Ergänzende Stellungnahme aufgrund des Prüfauftrages der Bezirksvertretung Ehrenfeld zu der Beschlussvorlage

1. **Bedarfsfeststellung und Vorbereitung des Vergabeverfahrens; hier: Ehrenfeldgürtel/Hüttenstraße, Beseitigung Unfallhäufungspunkt**
2. **Freigabe von investiven Auszahlungsermächtigungen des Finanzplanes, hier: Teilplan 1201, Straßen, Wege, Plätze, Finanzstelle: 6601-1201-4-1030 Ehrenfeldgürtel/Hüttenstraße, Beseitigung Unfallhäufungspunkt 5387/2010**

Session-Nr.: 5387/2010

Deckblatt 3

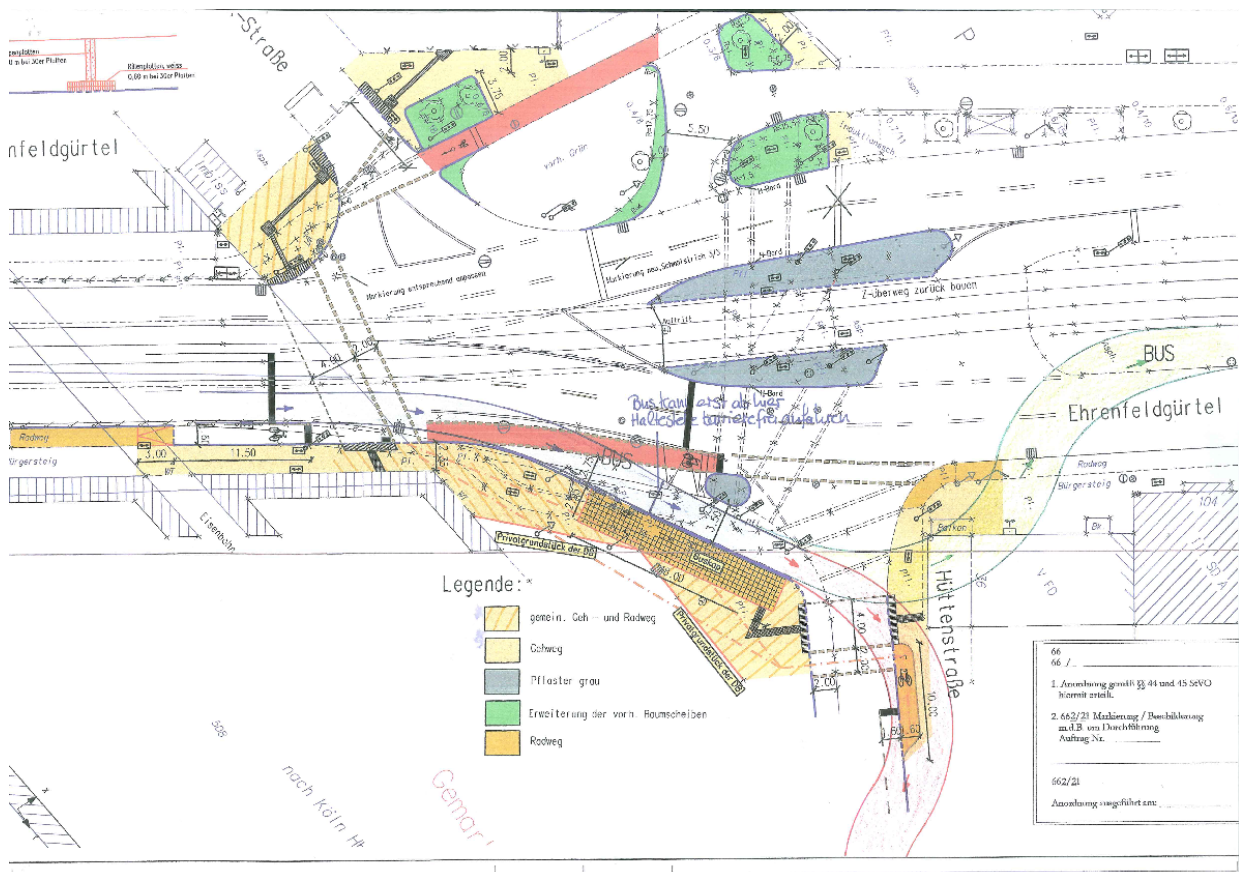
Auf der Grundlage der bisherigen Beratungen im Verkehrsausschuss hat die Verwaltung eine weitere Variante (Deckblatt 3) erstellt. Bei dieser Variante wurde der Radfahrer bereits frühzeitiger auf die Fahrbahn geführt. Auf Grund der Engstelle unter der Brücke wurde zudem die Lage der heutigen Bushaltestelle weiter in Richtung der Hüttenstraße eingedreht.

Diese Variante wurde ergänzend mit den Kölner Verkehrs-Betrieben (KVB) abgestimmt. Dabei zeigte sich, dass auf Grund der aufgelegten Schleppkurven der KVB-Busse die Variante nicht umgesetzt werden kann. Die gedrehte Lage der Bushaltestelle führt dazu, dass die abbiegenden Busse nicht mehr in die Hüttenstraße fahren können. Ebenso kann die Fahrbeziehung der Busse in Richtung der Subbelrather Straße nicht mehr befahren werden (siehe Bild „Deckblatt 3“).

Auf Grund der erforderlichen betrieblichen Belange der KVB und der beengten örtlichen Situation kann die im Deckblatt 3 dargestellte Variante aus Sicht der Verwaltung nicht weiter optimiert und die ergänzenden Hinweise aus dem Verkehrsausschuss aus der Sitzung vom 22.03.2011 nicht umgesetzt werden.

Aktualisierte Planung mit Ergebnissen aus dem Ortstermin vom 16.05.2011

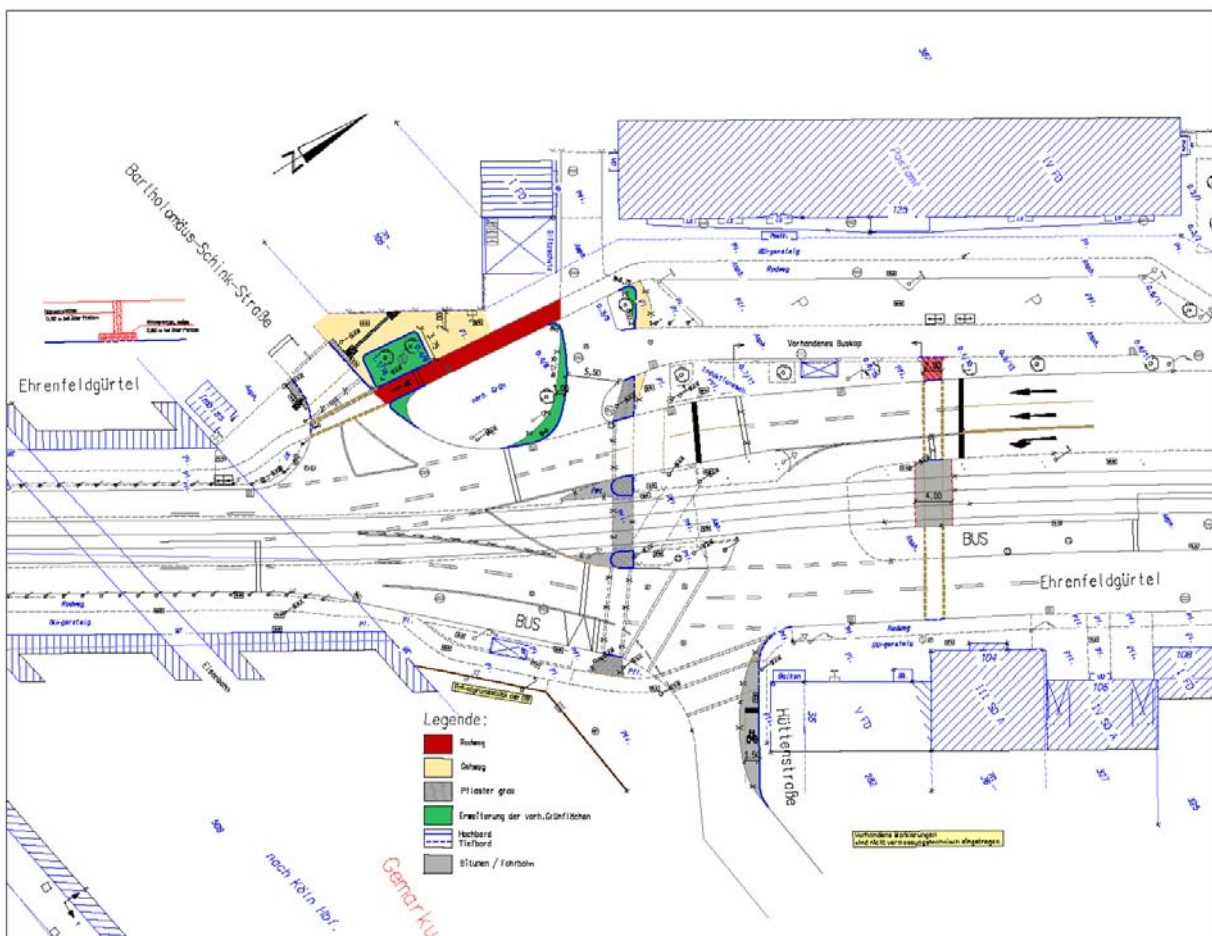
Nach eingehender Diskussion schlägt die Verwaltung vor, die bisherige Planung wie folgt zu ändern:

1. Der z-förmige Fußgängerweg über dem Ehrenfeldgürtel bleibt bestehen.
2. Die bisherige Radwegfurt neben dem z-förmigen Fußgängerüberweg über den Ehrenfeldgürtel wird in Höhe der Wendefahrt vor das Buskap (Richtung Venloer Straße) verlegt.

Die Verwaltung hat die bisherige Planung überarbeitet und die Vorgaben aus dem Ortstermin vom 16.05.2011 berücksichtigt (siehe Bild „Aktualisierte Planung mit Ergebnissen aus dem Ortstermin vom 16.05.2011“).

Ergänzend stellten die Kölner Verkehrs-Betriebe einen Gelenkbus für einen Fahrversuch vor Ort zur Verfügung. Der Fahrversuch zeigte, dass der in die Hüttenstraße abbiegende Gelenkbus die gesamte Fahrbahnbreite zwischen den Bordsteinen benötigt. Diese Vorgabe wurde ebenfalls bei der weiteren Planungsbearbeitung berücksichtigt. Die zusätzliche Aufstellfläche für den zukünftig zugelassenen Radverkehr aus der Hüttenstraße liegt außerhalb der heutigen Fahrbahn im Bereich des heutigen Gehweges.
